Informe de auditoría
CONSORCIO DE AGUAS BILBAO BIZKAIA
CABB

de la seguridad de los equipos de trabajo
ANEXO 6.34 SILOS DE FANGOS
92637451

6.34 Ficha de equipo de trabajo: Silos de Fangos

SITUACIÓN: C/ Maestro Jose, 48910 Sestao, Bizkaia, España
 IDENTIFICACIÓN: SILOS DE FANGOS

Pasarelas y plataformas Silo 2

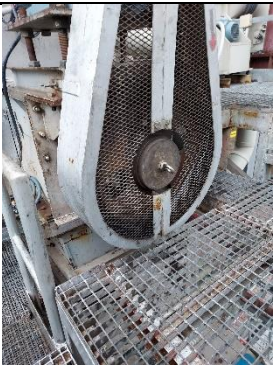
6.34.2. Riesgo de golpes por caídas de objetos a nivel inferior por espacios entre rodapiés y plataformas en los 3 Silos de Fangos

Parte superior de Silo 3		
En general, el espacio que queda entre los rodapiés y las superficies de las plataformas y pasarelas de los 3 Silos, es superior a 12 mm por lo que existe riesgo de caída de objetos a nivel inferior. Las imágenes mostradas son a modo de ejemplo		RIESGO ALTO

No conformidad	Medida propuesta	Valoración del riesgo
	Colocar el rodapié a una distancia sobre la plataforma inferior a 12 mm.	C2
Plataformas y pasarelas de Silo 1

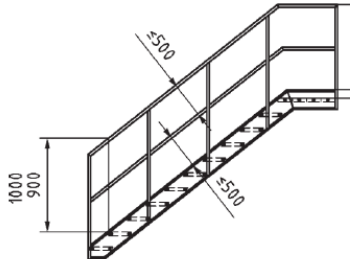
6.34.8. Riesgo de atrapamiento en Pistones Cizalla de los Silos de Fangos 1 y 2

No conformidad	Medida propuesta	Valoración del riesgo
  Pistones Cizalla de Silo de Fangos 1   Pistones Cizalla de Silo de Fangos 2 Existe riesgo de atrapamiento en diferentes puntos de los pistones cizalla de los Silos de Fangos 1 y 2	Cubrir los pistones en su totalidad mediante resguardo fijo de forma que sea necesario el uso de una herramienta para poder acceder a la parte peligrosa	B2 RIESGO ALTO

Figura (4)

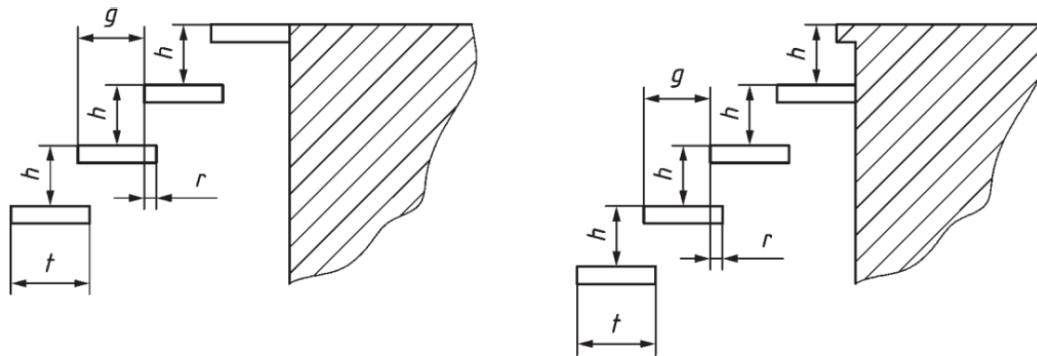
No conformidad	Medida propuesta	Valoración del riesgo
 La escalera de acceso a Silo de Fangos 1 no es adecuada	Adaptar la escalera para que cumpla lo prescrito en la norma UNE EN ISO 14122-3:20217 (expuesto a continuación)	B4 RIESGO MEDIO

La huella, g , y la contrahuella, h , deben respetar la formula (1):

$$600 \leq g + 2h \leq 660 \text{ (dimensiones en mm)} \quad (1)$$

La huella (distancia t menos r , véase la figura 4) debe estar entre 210 mm y 310 mm.

La proyectura, r , del escalón debe ser ≥ 10 mm y se debe aplicar igualmente a los descansillos y plantas.

En un mismo tramo, la contrahuella, h , debe ser constante. En el caso de que no sea posible mantenerla constante, la contrahuella del primer escalón en el tramo, h_1 , se puede reducir, como máximo, un 15%.

El escalón más alto debe estar al mismo nivel que el descansillo (véase la figura 4).
